불편한 진실 둘 : 접지(단자, 회로) 자체가 없는 수위계

<2008년 대산정수장 수위계 사례>

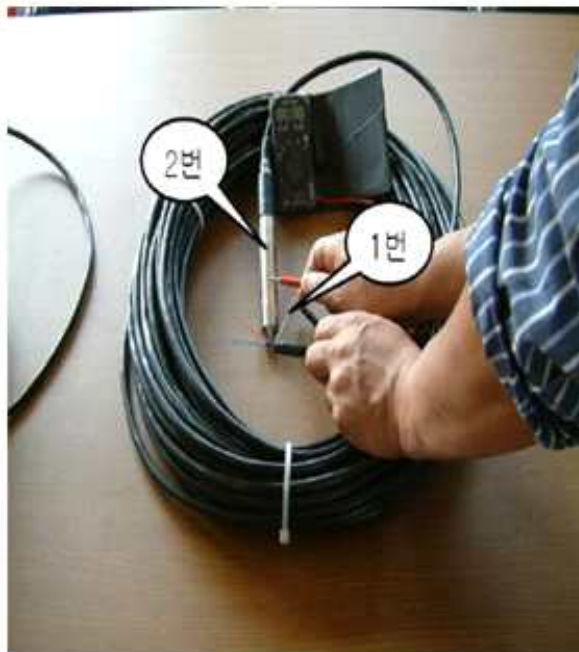
2. 수위계(사진-1)가 설치된 정수장은 공통접지방식으로 구성되었고, 수위계의 케이블도 접지용 실드가 있는 케이블이었지만, 도통 상태를 측정해본 결과 케이블의 접지는 금속체로 된 수위계에 연결되지 않았고, 따라서 수위계는 접지가 되지 않았음이 확인됐다.

테스트 결과: 수위계의 몸체와 수위계 연결선의 접지선과 도전 상태를 측정 한 결과 절연(전기적으로 연결이 안됨) 상태로 측정이 되었음.
(1번↔2번 절연)

즉 수위계 자체의 접지회로를 위하여 구성되었던 접지용 전선은 수위계의 접지회로를 구성하는데 역할을 하지 못한 것으로 측정 됨. 그 근거로 접지선과 수위계 몸체가 전기적으로 연결(도전상태) 되지 않았고 즉 1번과 2번이 전기적으로 연결이 안되었음이 확인 됨.

1. 수위계(사진-1)에는 접지회로(접지연결단자)가 있어야 한다.
2. 수위계(사진-1)의 몸체에는 접지선이 연결되어야 한다.
3. 수위계(사진-1)에 연결된 케이블의 실드선과 압력계의 몸체는 전기적인 접속이 되어야 한다.
3. 수위계는 서지보호 소자(회로)가 구성되어 있어야 한다.

2. 신 수위계에 대한 접지기술적 측정분석

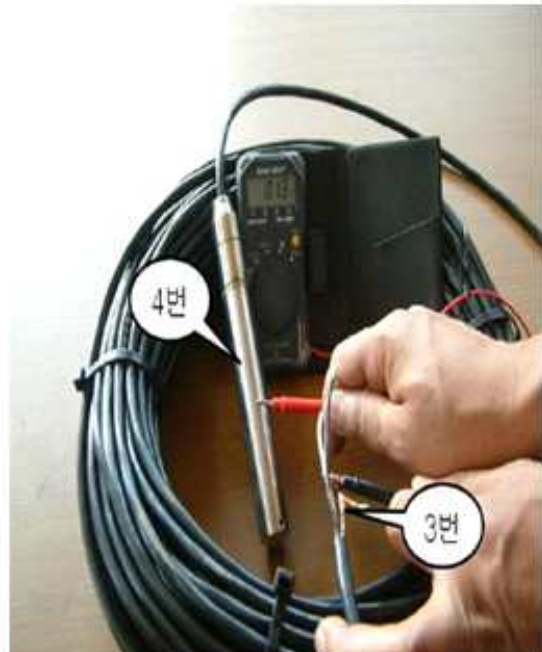
테스트 결과: 수위계의 몸체와 수위계 연결선의 접지선과 도전 상태를 측정한 결과 전기저항 값 1.3Ω의 상태로 연결이 된 것이 확인 됨.
(1번↔2번 연결 됨)

즉 수위계의 접지회로를 위하여 구성된 접지용 전선은 수위계의 몸체와 전기적으로 연결 되었음이 확인 됨. 그 근거로 접지선인 3번과 수위계 몸체인 4번의 전기적으로 연결 되었음이 확인 됨. 그 근거로 접지선인 3번과 수위계 몸체인 4번의 전기저항을 측정한 결과 1.3Ω의 저항값이 측정 확인 됨. 1.3Ω의 저항값은 선간 저항으로 예상 됨. (수위계 분리 불가 사유로 정확하게 측정 못 함.)
